改善箇所説明図

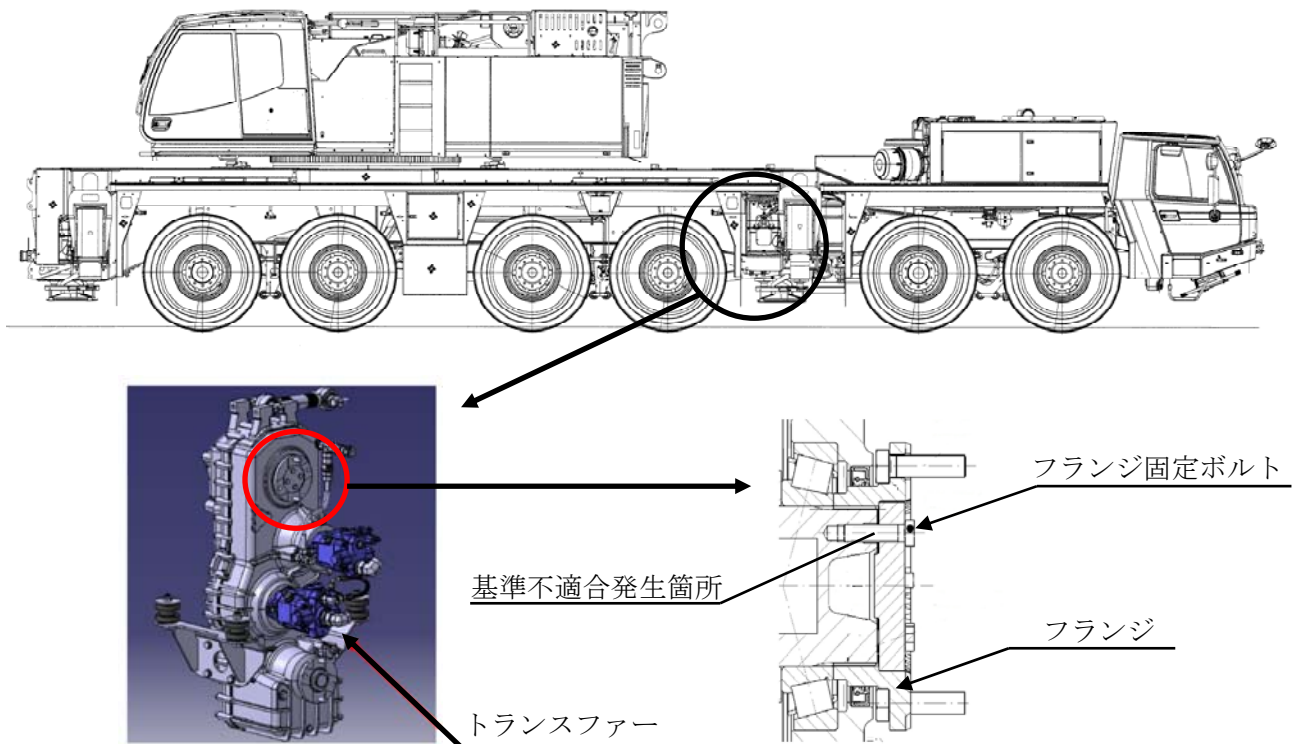
動力伝達装置において、トランスファーシャフトとフランジを固定するボルトの取付指示が不適切なため、ネジロック剤の塗布量ならびに締付トルクにばらつきがある。そのため、走行時の振動により当該ボルトが緩み、そのままの状態で使用を続けると、フランジにガタが生じて、ボルトに無理な力が繰り返し加わり、ボルトが折損し、最悪の場合、プロペラシャフトが外れ走行不能となるおそれがある。

トランスファーのフランジ固定ボルトを点検し、ボルトに緩みがあるものについては、フランジを交換する。また、全車両、ネジロック剤を適切に塗布したボルトに交換し規定トルクで締め付ける。

フランジ組立図

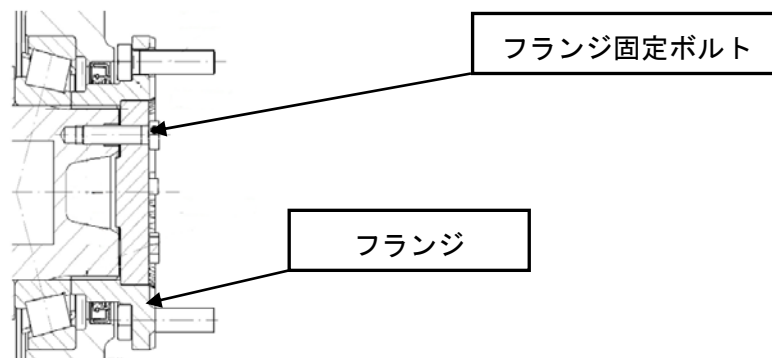
注： は交換部品を示す。

識別：フランジ固定ボルトは全数ボルト頭部に白色ペイントを行う。
